## SERVICE INFO – INA 0104

# Зміна натяжного ролика

## з механічного на напівавтоматичний

Виробник:	Ford
Моделі:	Transit
Рік випуску:	до 12.2000 року
Двигуни:	2.5 TD, 2.5 DI
Арт. номер:	531 0504 10
Номери оригінального обладнання:	1136426 1C1Q 6K254 AA

Зображення 1: 531 0504 10 – Напівавтоматичний натяжний ролик

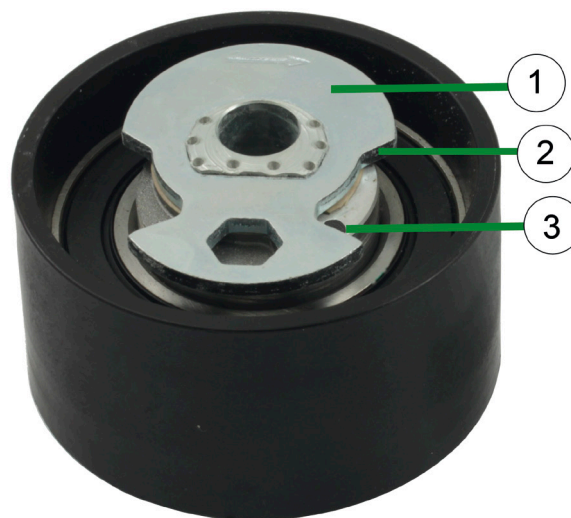
У наведених вище автомобілях у приводі ГРМ досі використовувався механічний натяжний ролик. Цей ролик було замінено на напівавтоматичний натяжний ролик 531 0504 10, який також поставляється у наборах 530 0143 10 і 530 0144 10.

Монтаж старої і нової версії натяжного ролика виконується однаково. На відміну від механічного натяжного ролика натягування ремня регулюється за допомогою внутрішнього шестигранного ключа.

Щоб відрегулювати натягування ремня, необхідно повернути натяжну пластину (1) за допомогою внутрішнього шестигранного ключа таким чином, щоб край (2) натяжної пластини наполовину перекрив отвір (3).
